Nábřeží řeky Svatky - Realizace protipovodňových opatření
města Brna – etapy VII a VIII (ORG 2267)

ZMĚNOVÝ LIST

ZL 47B

- **ZM 068.01 – změna tvaru a provedení HK z prefa na monolitickou konstrukci**

TECHNICKÁ ZPRÁVA D.09_001: ZMĚNA 068 – Úpravy tvarů na hradidlových komorách

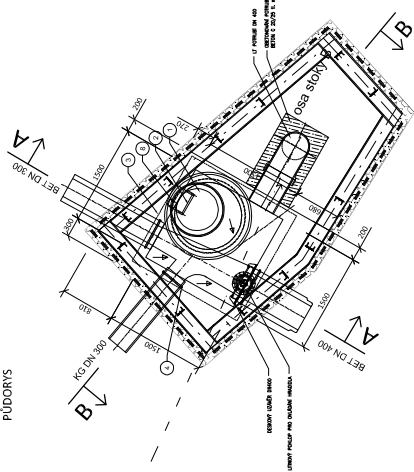
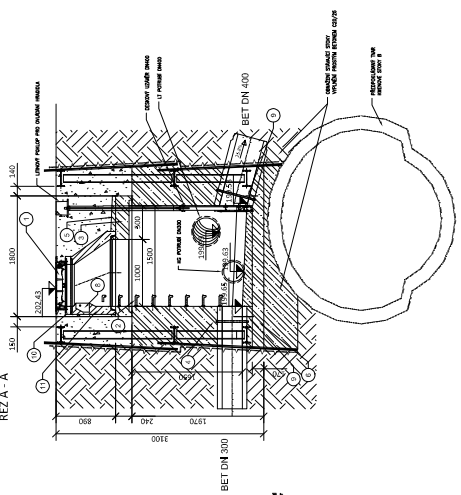
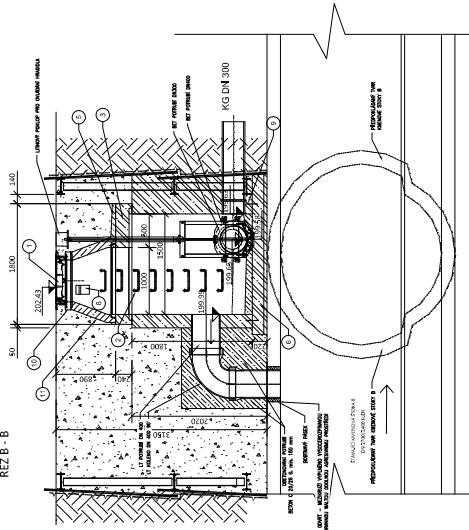
SO 07.18.b. Hradidlová komora HKB-09.b u čp. 538

Hradidlová komora bude vybudována přímo nad kmenovou stokou B. Při výkopu bude obnaženo stávající potrubí stoky. Výkop bude provedený 0,5 m pod vrch potrubí. Prostor bude následně vyplněný prostým betonem C20/25. Na tento beton bude provedena základová deska šachty tl. 0,17 m s vloženou výztuží dle armovacího výkresu. Vnitřní tvar šachty bude čtvercový o půdorysných rozměrech 1,5 x 1,5 m. Výška šachty bude 1,85 m. Strop šachty bude tvořený prefabrikovanou zákrytovou deskou s otvorem 1,0 m. Na tuto desku bude následně osazen kanalizační konus. Šachta bude ukončena samonivelačním poklopem.

Betonáž šachty bude ze 3 stran probíhat do pažení. Z jedné strany bude oboustranné bednění. Na odtoku ze šachty bude osazeno hradidlo DN 400. Ovládací tyč hradidla bude vytažena skrz zákrytovou desku, ve které bude vyvrtán otvor. Ovládání bude zakryto litinovým šoupátkovým poklopem. Po osazení hradidla bude v šachtě provedena kyneta z betonu C30/37. Ze šachty bude provedeno propojení litinovým potrubím DN 400 do kmenové stoky B. Propoj nebude nijak hrazený a výškově bude dno propojovacího potrubí 0,4 m nad dnem šachty. Napojení

do šachty a kmenové stoky B bude provedeno jádrovým odvrtem DN 450 mm. Mezikruží bude vyplnění vysocerozpínavou sanační maltou odolnou agresivnímu prostředí. Litinové potrubí bude obetonováno betonem C20/25 v min. tl. 150 mm. Vlastní šachta bude provedena z ŽB C30/37. Obnovení asfaltové obrusné vrstvy bude provedeno v celé šíři dotčené komunikace s min. přesahem 10 m od hrany výkopu. Přesah ložní vrstvy bude min. 0,25 m přes hrany výkopu. V místech napojení nové části silnice i/42 na stávající vozovku bude spára mezi novou a stávající vozovkou provedena zaříznutím s následným ošetřením asfaltovou modifikovanou zálivkou.

- ŠACHTA BUDE PROVĚŘENA Z ŽELEZOBETONU C30/37 TL. STĚNY MIN 200 mm
